OGGETTO: [ID_VIP:2684] Procedura ex art. 169, comma 4, del D.Lgs 163/2006 e s.m.i.. E90 - tratto SS 106 da Ardore a Marina di Gioiosa Jonica (Palizzi-Caulonia ex lotti 6,7,8), compreso lo svincolo di Marina di Gioiosa Jonica. Aree di deposito definitivo delle terre e rocce da scavo.

Parere n. 1594 del 01 agosto 2014

<p>Progetto:</p>	<p>VARIANTE ex. Art. 169 D.Lgs. n. 163/2006</p> <p>E90 - tratto SS 106 da Ardore a Marina di Gioiosa Jonica (Palizzi-Caulonia ex lotti 6,7,8), compreso lo svincolo di Marina di Gioiosa Jonica. Aree di deposito definitivo delle terre e rocce da scavo. Varianti al progetto esecutivo ai sensi dell'art.169 del D.Lgs. 163/2006</p>
<p>Proponente:</p>	<p>ANAS S.p.A. Compartimento della Viabilità per la Calabria</p>

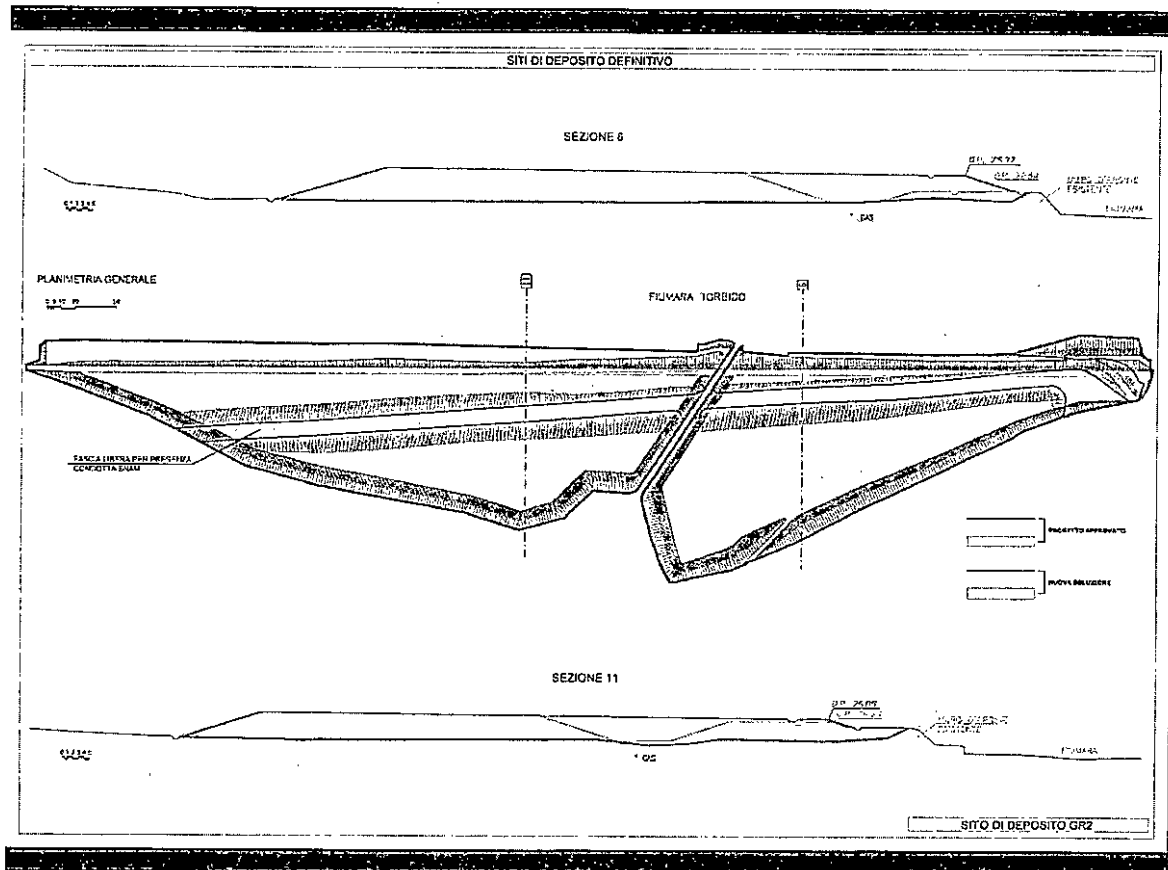
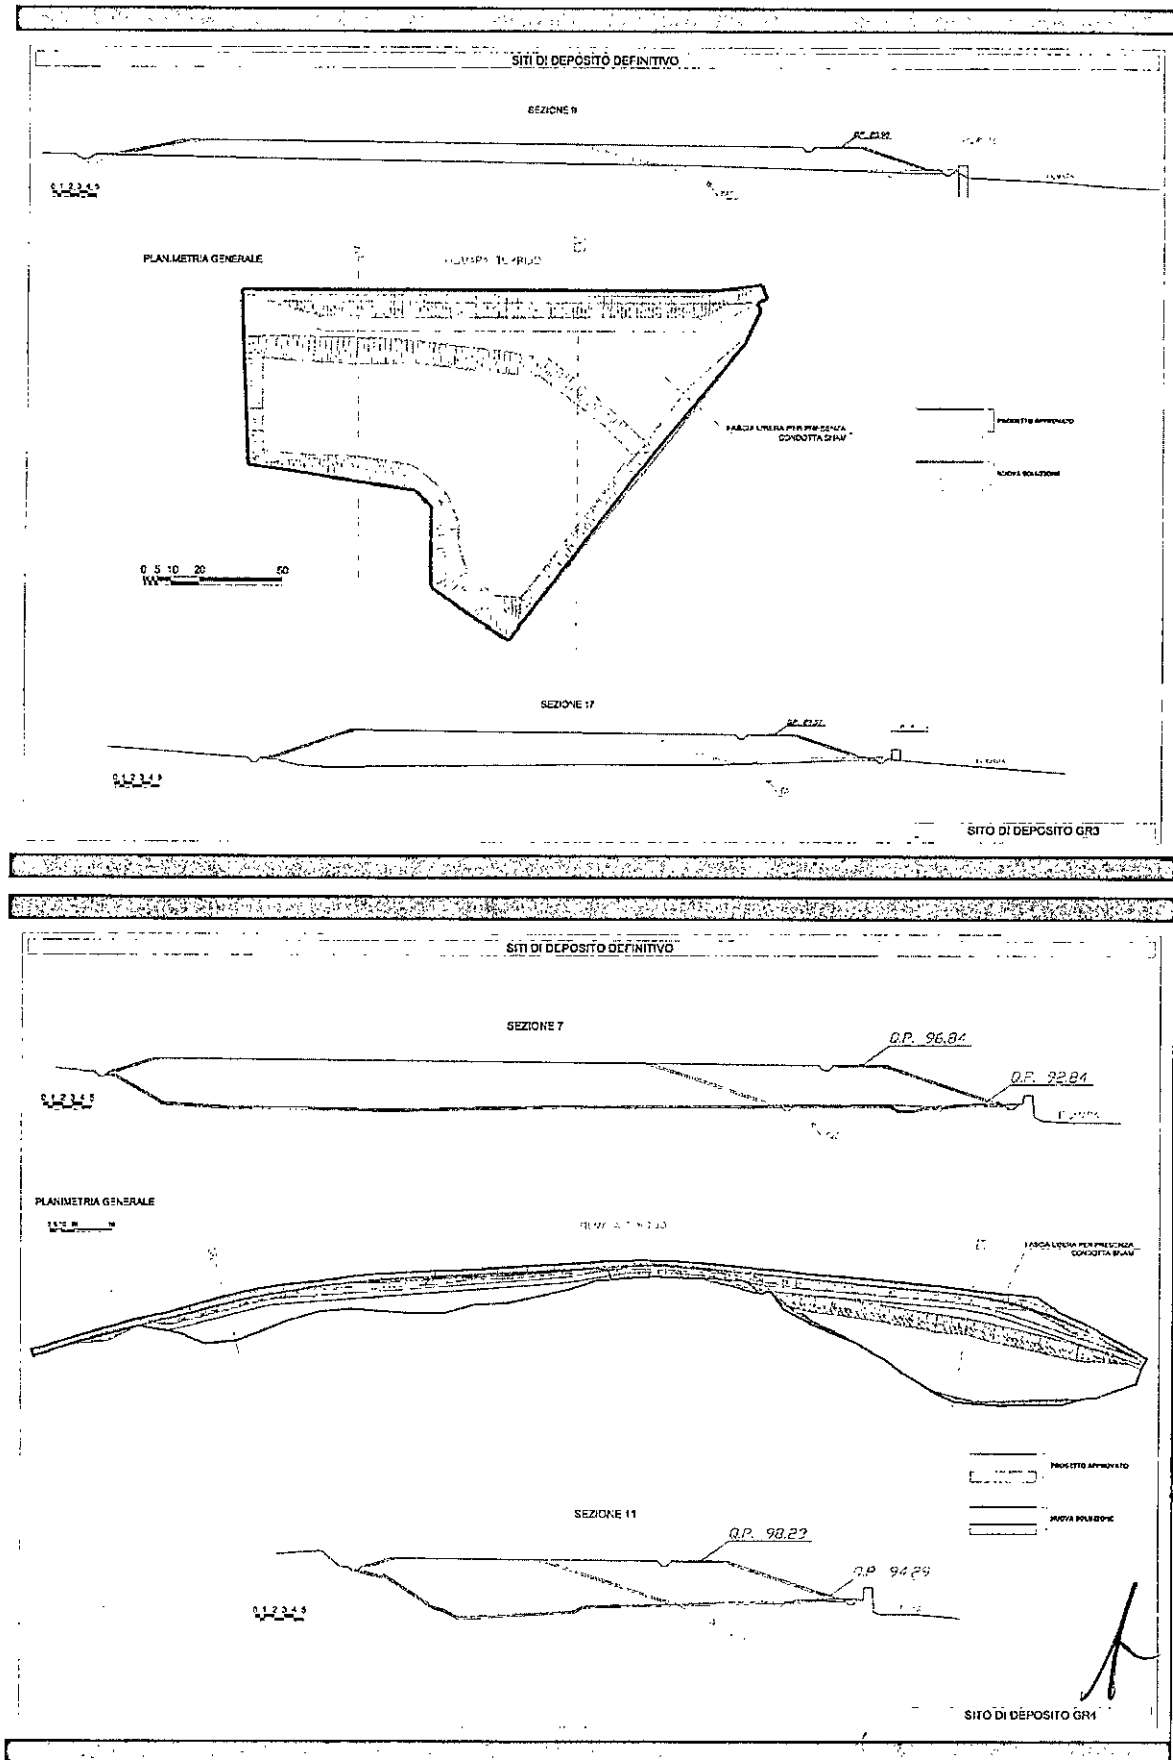
Nel corso dei lavori, la società SNAM S.p.A. ha espresso specifiche prescrizioni in merito agli abbancamenti delle terre da scavo nelle porzioni dei siti di deposito definitivo interessate dalla presenza di metanodotto.

Nella riunione del 05/12/2013 presso gli Uffici SNAM di Napoli, ANAS ha accolto le richieste avanzate da SNAM di non depositare materiale in una fascia di ampiezza minima pari a 8 metri a cavallo del metanodotto (2 metri da un lato e 6 metri dall'altro) e chiedeva, conseguentemente, al Contraente Generale la rivisitazione, nel rispetto delle suddette indicazioni, del Progetto di Dettaglio dei siti di deposito definitivo interferenti con la condotta SNAM.

Conseguentemente il Contraente Generale ha prodotto i nuovi progetti di dettaglio sviluppati nel rispetto, nei tratti interferenti, della richiesta di non abbancare a cavallo della condotta per una larghezza di metri 8. Le revisioni effettuate, che interessano solamente i siti individuati come GR2, GR3, GR4, lasciano sostanzialmente invariati i contenuti del Progetto Esecutivo già sottoposto a V.I.A. in termini di estensione plano-altimetrica dei depositi definitivi del materiale proveniente dagli scavi e nel rispetto delle sagome precedentemente approvate; infatti, la variazione prevista considera semplicemente la realizzazione di una trincea all'interno delle sezioni già assentite e, conseguentemente, l'ottimizzazione della sistemazione idraulica dei siti. Le modifiche proposte sono sinteticamente descritte nelle seguenti figure:

Pertanto, in ottemperanza alla richiesta di ANAS, il progetto dei siti di deposito definitivi GR2, GR3 e GR4 è stato revisionato secondo le disposizioni di SNAM ed ANAS. Sono state modificate le geometrie degli abbancamenti rispetto ai progetti approvati dal Ministero dell'Ambiente e della Tutela del Territorio e del Mare (nota DVA-2013-0000574 del 09/01/2013) nel rispetto altimetrico e planimetrico delle sagome precedentemente approvate (come si può evincere dalle figure sopra riportate che sovrappongono i progetti approvati e le nuove configurazioni).

Conseguentemente è stata adeguata la sistemazione idraulica dei siti ed è stata rispettata la richiesta di non prevedere l'abbancamento a cavallo del tubo per una larghezza di 8 metri; permangono, e non possono essere eliminati, alcuni piccoli tratti di interferenza con le opere idrauliche, con la pista ciclabile o con la posa dei teli della messa in sicurezza.
